**Forum mondial de l'harmonisation
des Règlements concernant les véhicules**

126^e session

Amendements aux Règlements sur les saillies extérieures :**Règlement ONU n° 26 (Saillies extérieures des voitures particulières)****Proposition de série 05 d'amendements au Règlement ONU
n° 26 (Saillies extérieures des voitures particulières)****Communication de l'expert de l'Allemagne au nom de l'équipe spéciale
du Règlement ONU n° 46***

Modèle A

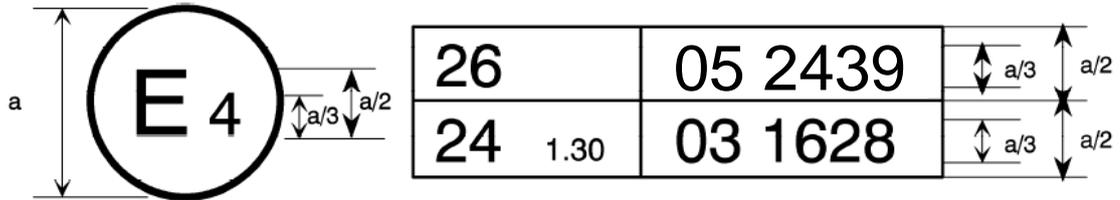
La marque d'homologation ci-dessus, apposée sur un véhicule, indique que le type de ce véhicule a été homologué aux Pays-Bas (E 4), en application du Règlement ONU n° 26, sous le numéro d'homologation 052439. Les deux premiers chiffres de ce numéro indiquent qu'au moment où l'homologation a été délivrée, le Règlement ONU n° 26 comprenait déjà la série 04 d'amendements.
